Ref. CU 11-2024==**ACLARACIÓN** ==

**ASUNTO:** Solicitud de aclaración de la Consulta Urbanística CU 11-2024 planteada por La Junta Municipal del Distrito de Moncloa referida a la posibilidad o no de considerar “enteramente subterránea” la planta sótano en la que se sitúa el garaje aparcamiento subterráneo proyectado en la modificación de licencia urbanística de la C/ Alfar 15 tramitada con nº de expediente 350/2024/28764.

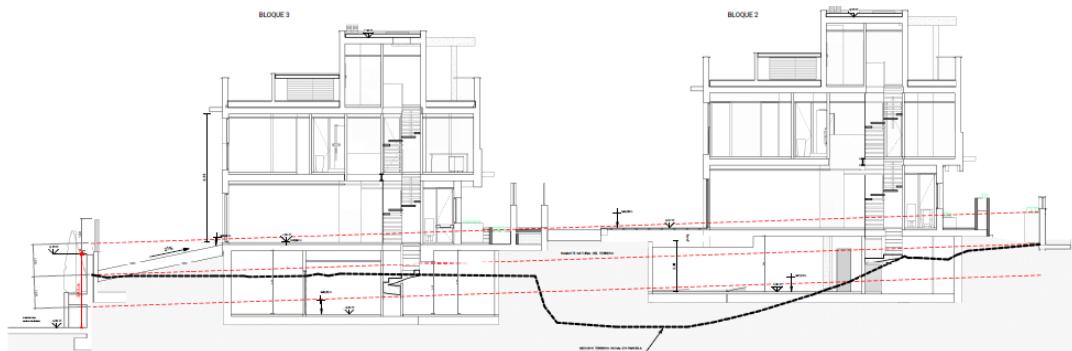
La planta “enteramente subterránea” a la que hace referencia el Art. 8.8.15.2.f, como única admisible por debajo de la planta baja dedicada para garaje-aparcamiento, entendemos que debería considerarse en el caso de que esta o parte de esta se sitúe bajo el espacio libre de parcela atendiendo a la Consulta CU 56/15 “EDIFICACIONES QUE OCUPAN LA SEPARACION MÍNIMA A LINDEROS”.

De igual manera teniendo en cuenta el mismo articulado, las zonas de la planta sótano que se sitúen bajo los espacios libres del área de movimiento de la parcela también deben cumplir la condición de planta enteramente subterránea.

Por otra parte, las zonas de sótano emplazadas inmediatamente bajo el forjado de la planta baja del edificio también deben tener esta consideración al ser posible la disposición de taludes terreno hasta la cota de piso de dicho forjado. Esta situación puede contemplarse tanto en las zonas de separación mínima a linderos como en las zonas de retranqueo colindantes con la vía pública.

1. Para la edificación en construcción de la C/ Alfar 15 , puede entenderse como planta o zonas de planta sótano “enteramente subterráneas” según lo dispuesto en el Art.8.8.15.2.f las siguientes:

- a) Aquellas situadas bajo el terreno en las zonas de separación mínima de linderos y espacios no ocupados por edificación del área de movimiento de la edificación en la parcela.

- b) Aquellas situadas bajo el terreno no ocupado por edificación del área de movimiento de la edificación en la parcela hasta el límite máximo de los taludes de terreno que acompañan al nivel de la planta baja.

- c) Aquellas situadas bajo la huella de planta baja de la edificación, al ser posible la disposición de taludes terreno hasta la cota de piso de dicho nivel.

2. En este sentido, se manifiesta que no debería tener la consideración de planta “enteramente subterránea” las que sobrepasen la rasante natural del terreno con las zonas ataluzadas definidas para el cubrimiento hasta la cota del forjado de planta baja sobre el espacio libre de parcela. Esta situación se entiende extensiva tanto a zonas de retranqueo y separación a linderos como a la superficie del área de movimiento no edificada de la finca.
